## Elektrische installaties op laagspanning en op zeer lage spanning (Boek 1 - KB 8/09/2019) - Algemene Directie Energie

📍 Plaats van het onderzoek: LEOPOLD II LAAN 165 8670 KOKSIJDE België

📌 Aard onderzoek: Periodieke inspectie (Boek 1 6.5)

**BESLUIT : NIET CONFORM**

Bord

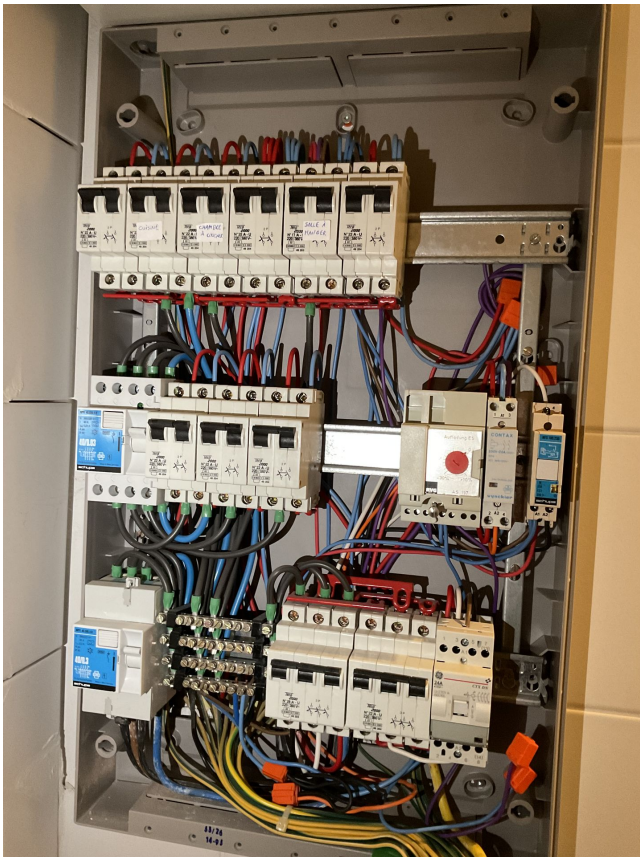
Verdeelrail afschermen, directe aanraking mogelijk.
